สรุปผลการประชุมรับฟังความคิดเห็นสาธารณะต่อ
(ร่าง) ประกาศ กสทช. เรื่อง มาตรฐานทางเทคนิคสำหรับเครื่องรับสัญญาณโทรทัศน์ภาคพื้นดินในระบบดิจิทัล
ระหว่างวันที่ 22 มีนาคม 2560 – 26 เมษายน 2560
(ประกาศรับฟังความคิดเห็นผ่านทางเว็บไซต์ของสำนักงาน กสทช.
และจัดการประชุมรับฟังความคิดเห็นสาธารณะเมื่อวันที่ 21 เมษายน 2560 ณ อาคารหอประชุมชั้น 1 สำนักงาน กสทช.))

(ร่าง) ประกาศ เรื่อง มาตรฐานทางเทคนิคสำหรับเครื่องรับสัญญาณโทรทัศน์ภาคพื้นดินในระบบดิจิทัล		
ประเด็น/ข้อคิดเห็น	ผู้แสดงความเห็น/หน่วยงาน	ผลการพิจารณา/แนวทางการดำเนินการ
กรอบระยะเวลาเกี่ยวกับการบังคับใช้ประกาศ กสทช.

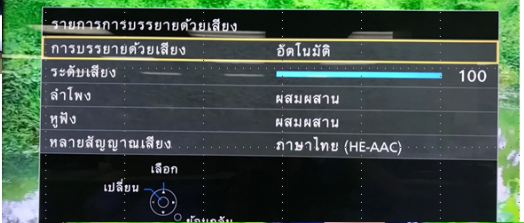
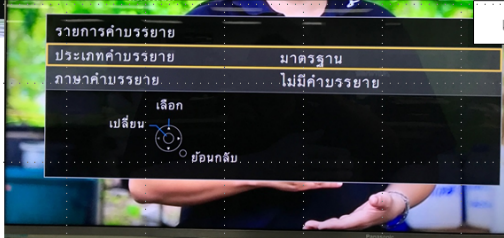
14. ตามที่ประกาศ กสทช. ข้อ 2.4.2 รีโมทคอนโทรลแบบมีฟังก์ชันการใช้งานเพื่อสนับสนุนการเข้าถึงและอำนวยความสะดวกต่อคนพิการหรือผู้สูงอายุ จะต้อง (1) มีปุ่มนูนสัมผัสบนปุ่มเปิด-ปิด และอักษรเบลล์บริเวณด้านข้างปุ่มเพิ่มหรือลดระดับ เสียง และบริเวณด้านข้างปุ่มเปลี่ยนช่องรายการขึ้นหรือลง	ผู้แทนบริษัท ไทยซัมซุง อิเลคทรอนิกส์ จำกัด	- ข้อกำหนดตามข้อ 2.4.2 เป็นข้อกำหนดทางเลือกสำหรับรีโมทคอนโทรลแบบมีฟังก์ชันการใช้งานเพื่อสนับสนุนการเข้าถึงและอำนวยความสะดวกต่อคนพิการ หรือ

(2) มีฟังก์ชันการส่งการด้วยเสียง และฟังก์ชันคำแนะนำด้วยเสียง หรือฟังก์ชันการส่ง การและฟังก์ชันคำแนะนำด้วยวิธีการอื่น บริษัทฯ ขอชี้แจงดังนี้ 1. บริษัทไม่สามารถพัฒนารีโมทให้มีปุ่มหมุนสัมผัสบนปุ่มเปิด-ปิด และอักษรเบลล์ บริเวณด้านข้างปุ่ม เพิ่มหรือลดระดับเสียง และบริเวณด้านข้างปุ่มเปลี่ยนช่องรายการขึ้นหรือลงได้ ตามข้อ 2.4.2 (1) ของประกาศ กสทช. ฉบับนี้ บริษัท จึงขอความอนุเคราะห์ให้พิจารณาตัดคุณสมบัตินี้ออกไปจากประกาศฯ 2. บริษัทฯ ไม่สามารถพัฒนารีโมทให้รองรับฟังก์ชันส่งการด้วยเสียง(ภาษาไทย/ภาษาอังกฤษ) เนื่องจากความหลากหลายของน้ำเสียง โทนเสียง สำเนียง และการใช้ประโยคที่หลากหลายของผู้ใช้งาน บริษัท จึงขอความอนุเคราะห์ให้พิจารณาตัดคุณสมบัตินี้ออกไปจากประกาศฯ 3. บริษัทฯ ไม่สามารถพัฒนารีโมทให้รองรับฟังก์ชันคำแนะนำด้วยเสียง (ภาษาไทย/ภาษาอังกฤษ) แต่สามารถพัฒนาเครื่องรับสัญญาณโทรทัศน์ ภาควัดพื้นดินในระบบดิจิทัล ให้รองรับฟังก์ชันคำแนะนำด้วยเสียง (ภาษาไทย/ภาษาอังกฤษ) กับสินค้ารุ่นใหม่ที่จะจำหน่ายปี 2561 บริษัท จึงขอความอนุเคราะห์ให้เริ่มใช้ ประกาศฯ ในปี พ.ศ. 2561		ผู้สูงอายุ หากไม่รองรับก็ยังสามารถอาศัย รีโมทคอนโทรลแบบทั่วไปตามข้อ 2.4.1 ได้ - การมีปุ่มหมุนสัมผัสบนปุ่มเปิด-ปิด และอักษรเบลล์บริเวณด้านข้างปุ่ม เพิ่มหรือลดระดับเสียง และบริเวณด้านข้างปุ่มเปลี่ยนช่องรายการขึ้นหรือลงได้ รวมไปถึงฟังก์ชันการส่งการและคำแนะนำด้วยเสียง เป็นข้อกำหนดและฟังก์ชันซึ่งสอดคล้องกับ ความเห็นจากสมาคมคนตาบอดแห่งประเทศไทย ซึ่งหากรีโมทคอนโทรลแบบใหม่ไม่มีปุ่ม ตัวเลขหรือปุ่มต่างๆแบบเดิม จำเป็นต้องมี คุณสมบัติเหล่านี้เพื่ออำนวยความสะดวกต่อ คนตาบอดในการเข้าถึงบริการโทรทัศน์
